改善箇所説明図

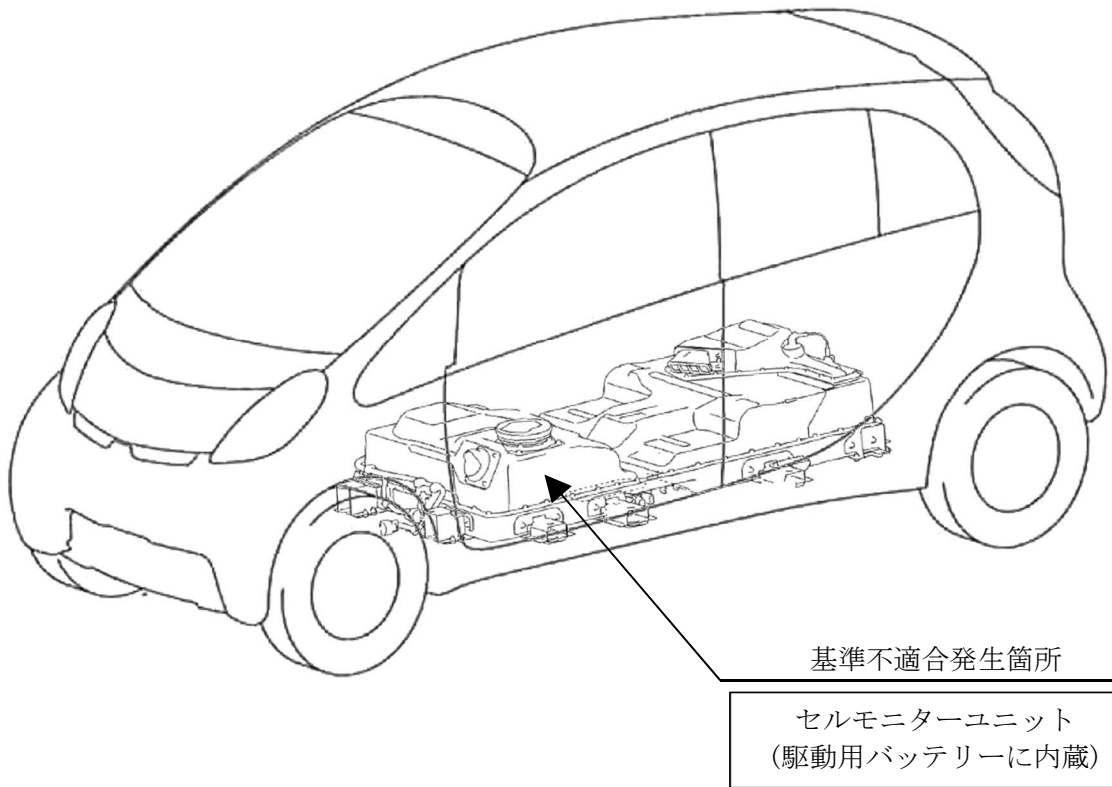
駆動用バッテリーにおいて、バッテリーの電圧や温度を測定するセルモニターユニットの制御プログラムが不適切なため、上り坂での発進時にバッテリー電圧が一時的に変動した状態で車両が後方へ下がると駆動力が発生しないことがある。そのため、発進ができず、坂道を下がるおそれがある。

全車両、セルモニターユニットの制御プログラムを対策仕様書き替える。

注：図中の 内は、プログラムを書き替える部品を示す。

識別：運転者席側ドアアッパーヒンジのドア側取付けボルト(上側)頭部に、白または黄色ペイントを塗布する。
